Baumaßnahme:
Straßenbau Goethestraße

Mittwoch, 7. Mai 2025

Stellungnahme der Fraktion PuLS/Linke/Grüne zur Marktplatzgestaltung

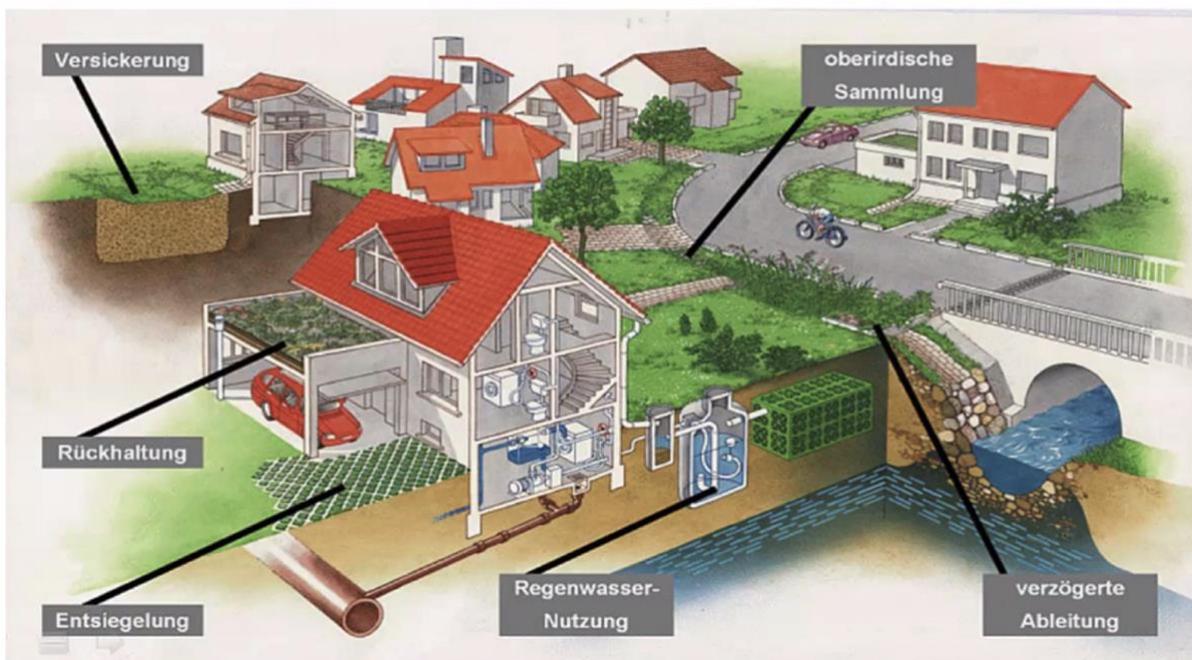
Der Marktplatz von Neustrelitz steht sinnbildlich für viele innerstädtische Plätze in Deutschland: nach den einstigen Wünschen und Vorstellungen saniert, kann spätestens heute gesehen werden, dass den Aspekten des Mikroklimas ungenügend Rechnung getragen wurde und die Marktplatzgestaltung angesichts zunehmender Klimakrise nicht mehr zeitgemäß ist. Die starke Versiegelung, die mangelnde Wasserversorgung der Bäume und die zunehmende Hitzebelastung führen nicht nur zum Absterben der Vegetation, sondern auch zu sinkender Aufenthaltsqualität und steigenden Folgekosten. Eine Sanierung nach dem Schwammstadtprinzip ist daher nicht nur ökologisch, sondern auch wirtschaftlich und gesellschaftlich geboten. Durch Maßnahmen wie Entsiegelung, Regenwasserrückhalt und die Integration grüner Infrastrukturen lassen sich Hitze- und Starkregenschäden vermeiden – mit enormem Sparpotenzial für die Kommune. Die Anfangsinvestitionen amortisieren sich häufig innerhalb weniger Jahre durch Fördermittel (siehe Bundesprogramm „Anpassung urbaner Räume an den Klimawandel“), geringere Instandhaltungskosten und vermiedene Schäden. Statt bestehende EU- und Bundesmittel ungenutzt zu lassen, sollte Neustrelitz aktiv investieren und so kluge Vorsorge, statt teure Schadensbegrenzung zu betreiben. Starkregen, Dürre und Hitze gefährden nicht nur Infrastrukturen, sondern auch Menschenleben. Die jetzigen Wetterprognosen geben eine Niederschlagsprognose von Null bis zum 24.05.25 an, bei gleichzeitig hochsommerlichen Temperaturen, die seit der letzten 30 Jahren um ca. 1,5 Grad in Deutschland angestiegen sind. Dies hat zur Folge, dass Pflanzen, Grundwasserspiegel und Wasseraufnahmefähigkeiten der (nicht versiegelten) Böden leiden (siehe: <https://www.wetterprognose-wettervorhersage.de/wetter-jahreszeiten/sommer/wetter-sommer-2025/12783-sommerwetter-und-duerre-gewaltige-hochdruckblase-baut-sich-auf.html>).

Eine klimaresiliente Platzgestaltung erhöht die Einsatzfähigkeit kommunaler Dienste und schützt Bevölkerung und Eigentum. Dezentraler Wasserrückhalt reduziert zudem die Abhängigkeit von zentralen Versorgungsnetzen und stärkt die kommunale Souveränität. Ein klimaangepasster Marktplatz mit lebendigem Grün, schattenspendenden Bäumen und durchdachter Wassernutzung stärkt die lokale Identität, unterstützt die Verlängerung der Verweildauer – was insbesondere der älteren Generation, wie auch Kindern und Jugendlichen zugutekommen und macht den Platz wieder zum Zentrum des städtischen Lebens. Eine Verbindung traditioneller Gestaltungselemente, die mit der Denkmalschutzbehörde abgestimmt werden, mit moderner Wasserinfrastruktur zeigt: Nachhaltigkeit muss kein Widerspruch zur regionalen Baukultur sein.

Die Fraktion PuLS/LINKE/GRÜNE plädiert für das Wahrnehmen des Bekenntnisses der Stadtvertretung vor zwei Jahren zum Schwammstadtprinzip. Diesbezüglich fordert unsere Fraktion vor Entscheidung des Ausschusses zu den bisherigen möglichen Varianten, die Stadtverwaltung auf, Fördermittel zu überprüfen, die sich dem Schwammstadtprinzip verschrieben haben. Nur so kann eine sinnvolle und bedürfnisorientierte Entscheidung des Ausschusses für Stadtentwicklung und Bau zur Marktplatzgestaltung ermöglicht werden.
